# PILNE ZAWIADOMIENIE DOTYCZĄCE BEZPIECZEŃSTWA

GE HealthCareRef. # 32097

**DOTYCZY: Drzwiczek promiennika w wybranych urządzeniach Giraffe OmniBed i Giraffe  
OmniBed Carestation**

Rysunek 1

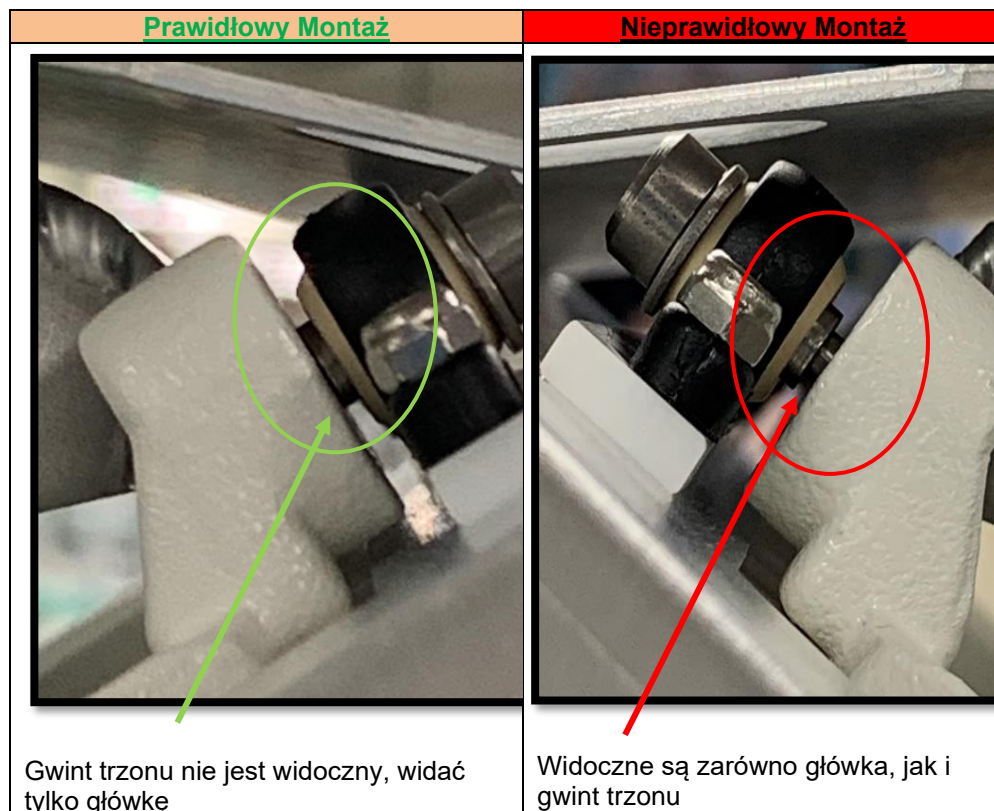
GE HealthCare została poinformowana, że w przypadku niektórych urządzeń Giraffe OmniBed i Giraffe OmniBed Carestation, śruba mocująca drzwiczki osłaniające promiennik ciepłarki mogła nie zostać dokręcona zgodnie ze specyfikacją. Może to doprowadzić do poluzowania drzwiczek. Jeśli drzwiczki się poluzują, system aktywuje alarm o wysokim priorytecie, a ruch kopuły zostanie zatrzymany. W przypadku wystąpienia tej sytuacji instrukcja obsługi zaleca, aby kopuła nie była poruszana, a system nie był używany klinicznie do czasu przeprowadzenia serwisu. Instrukcja obsługi produktu wskazuje by przed użyciem wykonać kilka czynności kontrolnych, w tym sprawdzenia prawidłowego działania drzwiczek promiennika. Jeśli instrukcje te zostaną przestrzegane, nie przewiduje się żadnych obrażeń pacjentów. Jednakże, jeśli instrukcje te nie zostaną przestrzegane, dalsze próby wymuszenia ruchu kopuły mogą uszkodzić kopułę, a w rzadkich przypadkach może to spowodować upadek drzwiczek promiennika, co potencjalnie może prowadzić do obrażeń pacjenta.

Sprawdź śrubę mocującą drzwiczek promiennika w swoim urządzeniu zgodnie z Rysunkiem 1. Jeśli śruba nie jest odpowiednio dokręcona (jak pokazano na Rysunku 1 jako "nieprawidłowy montaż"), wykonaj kroki 9 i 10 z Sekcji 1.1 Dodatkowego Podręcznika Serwisowego (5971733).

**Korekta Produktu** GE HealthCare opracowała Dodatkowy Podręcznik Serwisowy, który jest dostępny do pobrania. Ten dodatek został zaktualizowany, aby zawierać szczegółowe instrukcje dotyczące instalacji i dokręcania śruby mocującej drzwi grzejnika. Jeśli mają państwo jakiegokolwiek pytania lub potrzebna jest pomoc w wykonaniu zawartych w nim instrukcji, proszę skontaktować się z Przedstawicielem Serwisowym GE HealthCare. Jeśli zostaną zidentyfikowane uszkodzone drzwiczki promiennika, proszę wskazać to w formularzu odpowiedzi, a GE HealthCare dostarczy zamiennik bez żadnych kosztów.
